Réf. : 2023-V1-323

**RAPPORT DE L'INSPECTION
DE L'ENVIRONNEMENT
spécialité Installations Classées**

Objet : NYRSTAR à Auby
Projet de réhabilitations des anciens bassins de stockage J1, J2, J3, RPB et G1

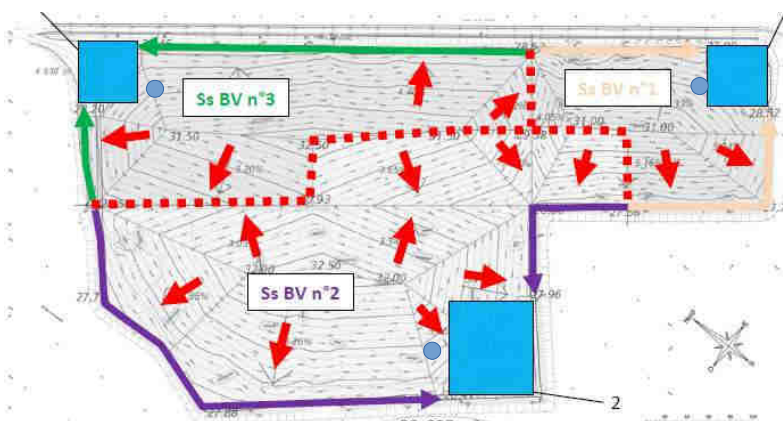
Le projet d'aménagement vise à modifier le drainage des eaux pluviales.

Les ouvrages de gestion des eaux pluviales sont dimensionnés pour une pluie d'occurrence vicennale.

Les volumes de tamponnement calculés sont les suivants :

- BV1 : 1100 m³
- BV2 : 3550 m³
- BV3 : 150 m³

Avis de l'inspection : L'ensemble des prescriptions relatives à la gestion hydraulique sont reprises dans le projet d'APC (phase pérenne et phase travaux). L'impact du projet sur la gestion des eaux est positif puisque ces dispositions visent à améliorer le drainage des eaux pluviales.

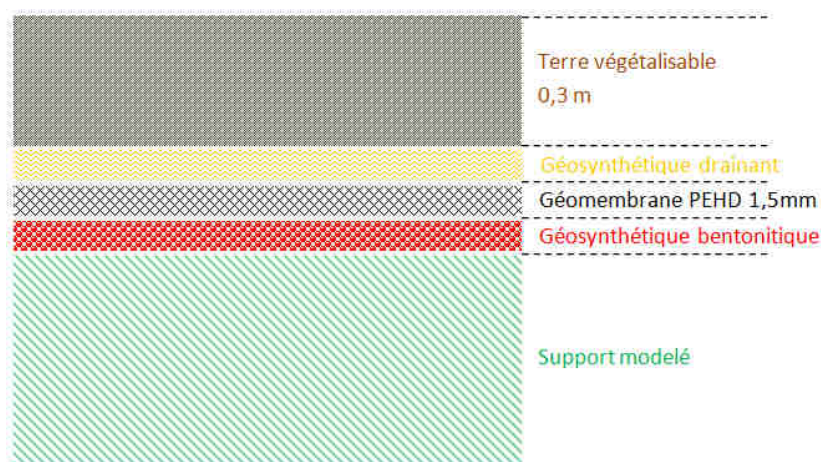
- La structure de couverture : l'utilisation de géosynthétiques a été privilégiée afin d'amincir la structure de couverture au maximum (AM de 2002);
- Le nombre d'exutoires : trois points de rejet ont été envisagés et non un seul (AP de 1995). Ce nombre est justifié par la nécessité d'écouler gravitairement les eaux au droit d'un site plat et de très grande surface (15,6 ha) ;

- Les pentes de couverture. Une pente de couverture de 3% a été envisagée, et non de 5% (AM de 2002) Ce point est justifié par le préchargement des résidus et d'un suivi des tassements. La pose du complexe d'étanchéité sera réalisée sur un dôme stabilisé. Concernant les bassins tampons, ces derniers seront réalisés en déblai par rapport au terrain actuel. Des fossés seront réalisés au droit des anciennes crêtes de digues (pente minimale de 0,4%)
- La cote maximale de la couverture. Malgré une réduction des pentes de dôme (3%) les parties sommitales de la couverture dépasseront de plus de 4 m au-dessus du niveau des digues (AM de 2002) (crête de digue à 28 m NGF moyen et points culminants du projet à 32,8 m NGF).
